第391回 核燃料施設等の新規制基準適合性に係る審査会合
京都大学複合原子力科学研究所

2021年1月6日に原子力規制委員会に提出した「原子炉施設保安規定変更承認申請書」
(20京大施環化第104号)の変更比較表を別紙に示す。

京都大学複合原子力科学研究所原子炉施設保安規定 変更比較表（該当箇所のみを記載、変更箇所は下線部）

別表第2の2 臨界装置に関する炉心配置その他の制限値 (第59条)

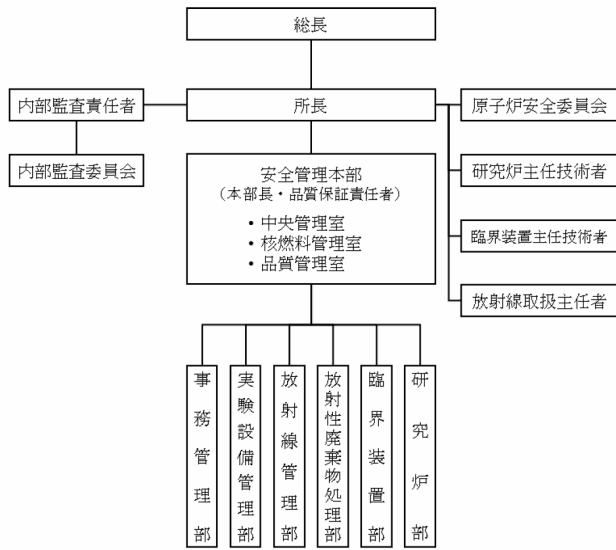
事項	制限値等
燃料集合体の装填位置	中心架台に1体以上の燃料集合体が装填されていること。ただし、炉心の余剰反応度が負の場合は除く
固体減速炉心の燃料集合体等の構成	燃料集合体、減速材及び反射材及びその他さや管は、さや管の上下に厚さ5cm以上の黒鉛若しくは金属が装填されていること。ただし、空さや管あるいは検出器等の挿入孔のある集合体等で設置できない場合は除く
固体減速炉心の炉心配置	炉心を囲む最低1層は黒鉛若しくは金属を装填したさや管で囲むこと。ただし、中性子発生装置のターゲット付近は除く
軽水減速炉心の炉心配置	<u>検出器を挿入するための挿入管は管の内部に水が流入した場合であっても炉心に反応度が加わらない場所に設置すること。</u>
照射物	<u>燃料体に貼り付ける又は軽水減速炉心の燃料板の間に挿入する照射物は使用しないこと。</u>

挿入管の設置場所制限追加
照射試料使用禁止

別図第1 保安活動及び品質マネジメントシステムに係る組織

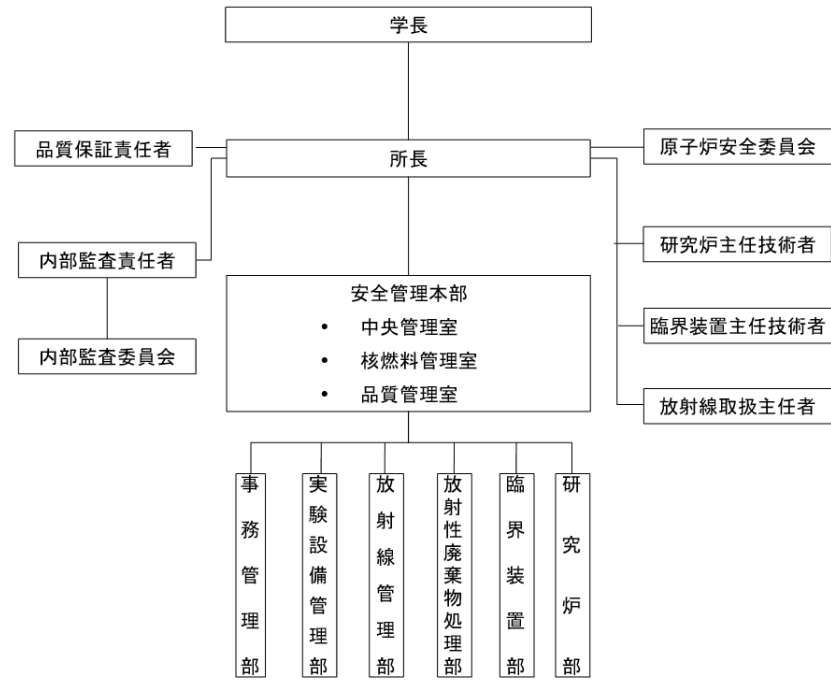
- 1) 「別表第2」において、反応度制限の対象となる挿入物から照射試料と挿入管を削除。
- 2) 「別表第2の2」において、検出器を挿入するための円管または角管のうち軽水減速炉心用についての設置場所の制限を追加。
- 3) 「別表第2の2」において、金、カドミウム等で燃料体に貼り付ける又は軽水減速炉心の燃料板の間に挿入する照射物(照射試料)の使用禁止。
- 4) 別図第1の図のタイトルと組織構成を一部変更。

別図第1 保安活動及び品質保証に係る組織

記載の適
正化
